第23回港湾分科会

資料3

# 苫小牧港港湾計画 一部変更

# 港湾計画変更の概要① (外貿コンテナ埠頭)

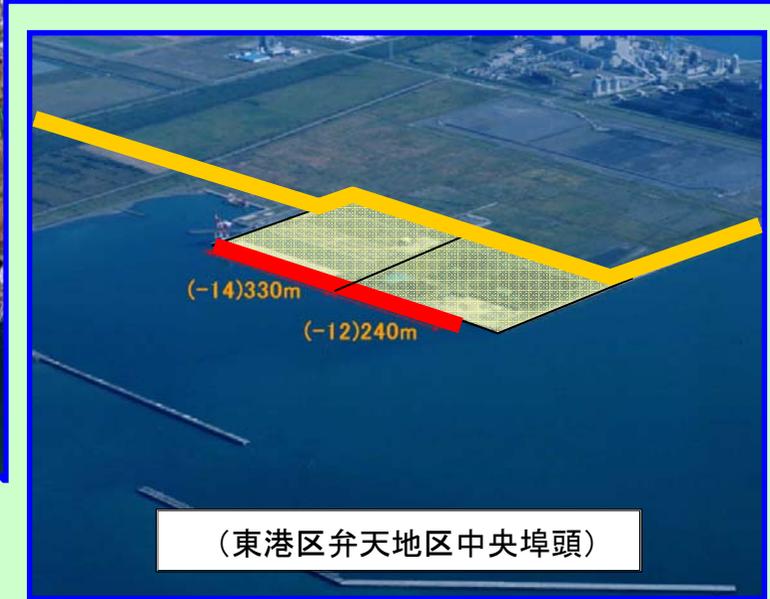
**【背景・課題】**  
 外貿コンテナ貨物の増加による岸壁、背後ヤードの不足、滞船の増加

**【既定計画】**  
 岸壁 水深14m 延長330m 1B  
 埠頭用地 11ha

**【既定計画】**  
 岸壁 水深14m 延長280m 1B  
 岸壁 水深10m 延長370m 2B  
 埠頭用地 20ha

**【対応】**  
 国際コンテナターミナル機能の集約・強化を図る

**コンテナターミナル機能を東港区へ移転**

**【今回計画】**  
 岸壁 水深14m 延長330m 1B  
 岸壁 水深12m 延長240m 1B  
 埠頭用地 30ha

# 港湾計画変更の概要②（小型船だまり）

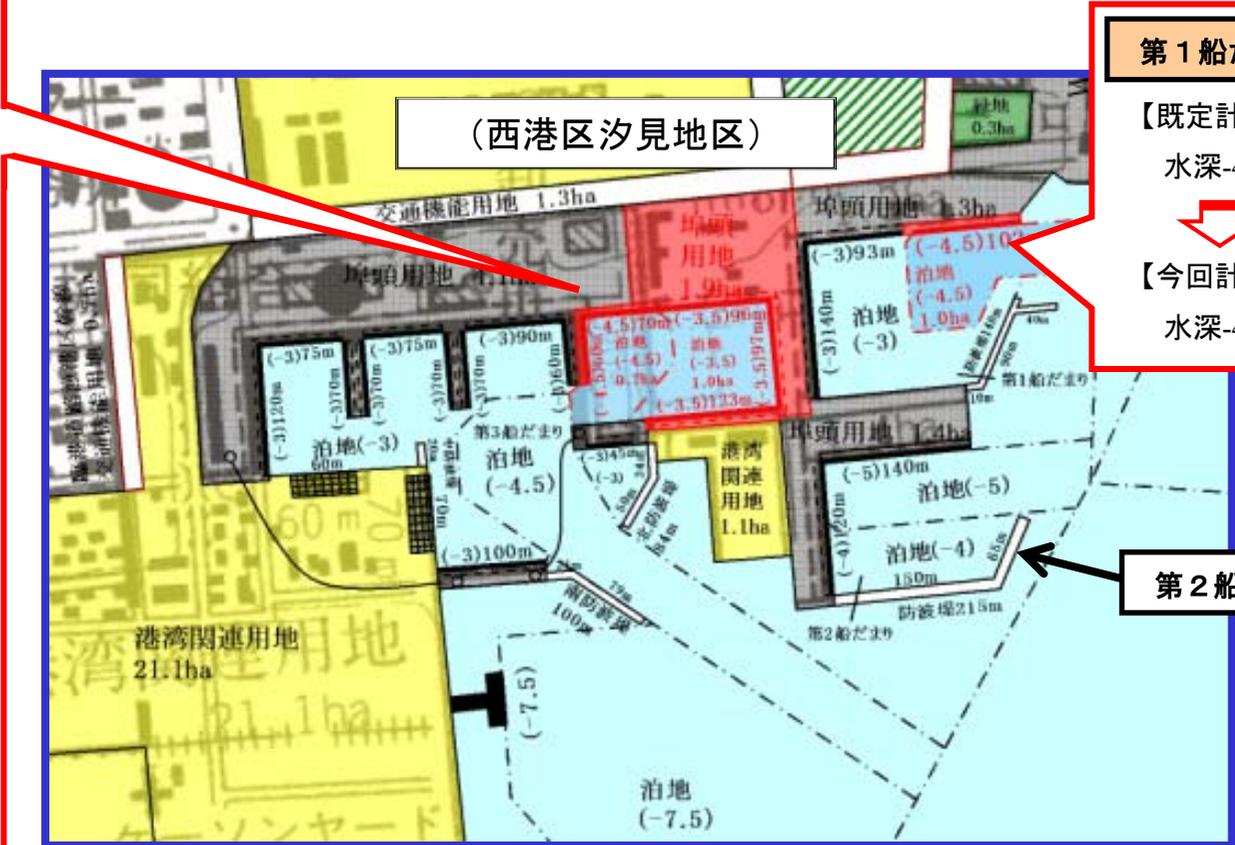
- 第1船だまり（ポートサービス船）  
曳船の大型化による水深不足
- 第3船だまり（漁船）  
係留施設の不足による船舶の多艘係留

**【既定計画】**  
岸壁 水深5m 延長55m（既設）  
埠頭用地 5ha

**【既定計画】**  
水深-4.0m

- 第1船だまり  
係留施設及び水域施設の増深を図る
- 第3船だまり  
係留施設及び水域施設等の拡張を図る

**【今回計画】**  
岸壁 水深4.5m 延長130m  
物揚場 水深3.5m 延長316m  
泊地 2ha  
埠頭用地 6ha  
岸壁 水深5m 延長55m（撤去）

**【今回計画】**  
水深-4.5m
